**Zarząd Dróg Powiatowych w Sierpcu**  
**09-200 Sierpc, ul. Kościuszki 1A**

ZDP.DT.3.261.9.2023

Na podstawie art. 284 ust. 2 ustawy z dnia 11 września 2019 r. Prawo zamówień publicznych Zamawiający udziela następujących wyjaśnień w postępowaniu o udzielenie zamówienia publicznego pn.: **„Przebudowa mostu JN1 31001106 w m. Majki Duże w ciągu drogi powiatowej nr 3758W Lelice – Majki – Słupia wraz z drogami dojazdowymi”**

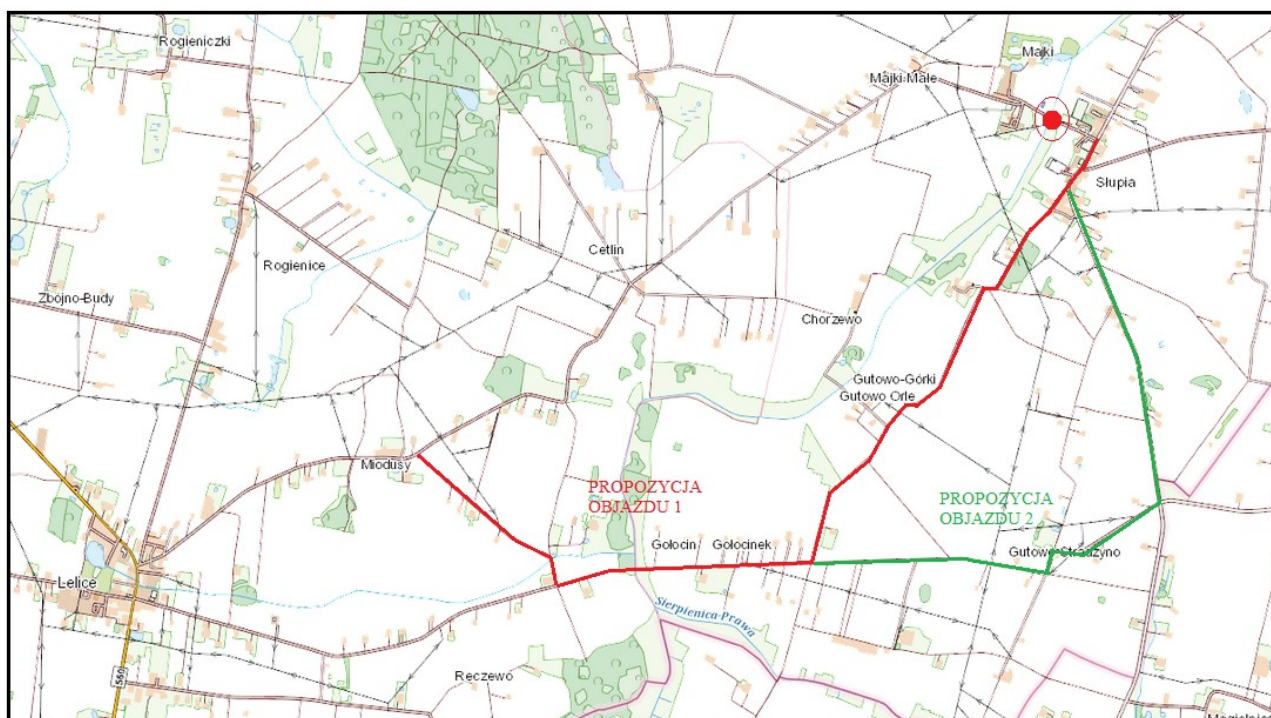
Zgodnie z par. 7 pkt 3 lit. b projektu umowy Wykonawca jest zobowiązany do „właściwego oznakowania robót według zatwierdzonego projektu czasowej organizacji ruchu- w przypadku kiedy Zamawiający nie dostarcza projektu organizacji ruchu, Wykonawca opracuje stosowny projekt na własny koszt”. Czy Zamawiający posiada opracowany i zatwierdzony projekt czasowej organizacji ruchu dla przebudowy mostu? Jeżeli opracowanie czasowej organizacji należy do Wykonawcy prosimy o podanie proponowanej trasy objazdu, ponieważ technologia przebudowy mostu wymaga całkowitego zamknięcia drogi w miejscu robót. Ponadto czy Zamawiający będzie wymagał, aby na czas robót wykonać tymczasową kładkę dla pieszych.

Opracowanie projektu czasowej organizacji ruchu oraz zapewnienie tymczasowej kładki dla pieszych należy do Wykonawcy.

Proponowana trasa objazdu zgodnie z poniższą ilustracją:
